Marke	Modelljahr	Verkaufstyp	MKB	GKB	AKB
A	2014	8V% - Audi A3 (8V) alle Mod	%	%	%

Technische ProduktinformationVorgangs-Nr.: **2040589/2**

Vordersitz Bezug im Bereich Sitzseitenwange Übergang
Lehnenanbindung ist wellig

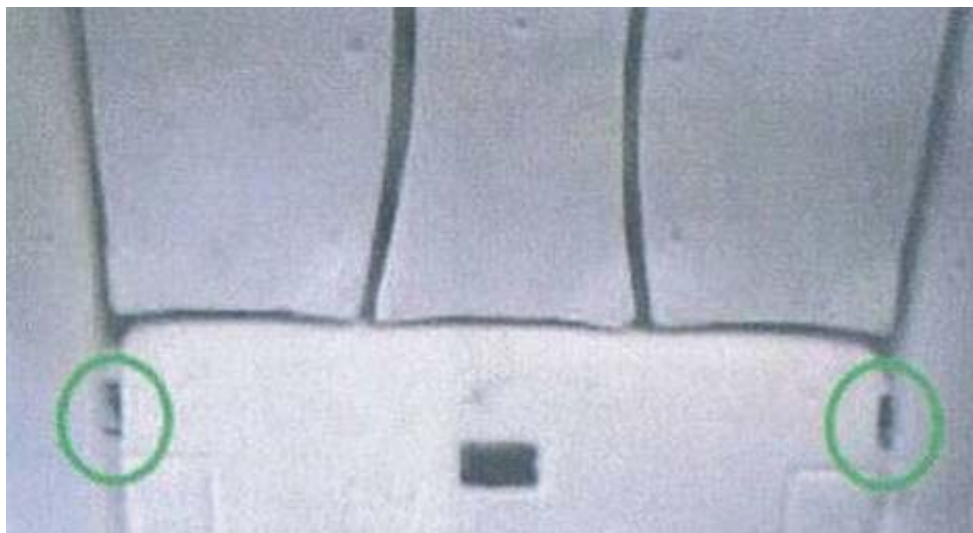
Der Sitzbezug des Vordersitzes im Bereich Übergang Lehnenanbindung (Sitz Seitenwange türseitig) ist wellig / faltig, wie im Bild unten ersichtlich.

Die Bezügetoleranzen können in diesem Bereich nicht immer vollständig faltensfrei ausgeglichen werden.

Die neuen Stände der Bezüge und Schäume weisen eine zusätzliche Abspannung des Sitzbezuges mit entsprechende Anpassung des Polsterschaums auf. Dadurch wird die Wellen-/ Faltenbildung minimiert.

Schaum: zusätzlicher Anschussspunkt im hinteren Auslauf Seitenwange.

Bezug: Zuschnittsoptimierung und Verlängerung Abheftprofil

Bitte ersetzen Sie bei auftretenden Falten und Wellen im entsprechenden Bereich immer die betroffenen Bezüge und Schäume mit den neuen Ständen. Es sind ausschließlich neue Stände im ETKA unter Eingabe der Fahrgestellnummer verfügbar.
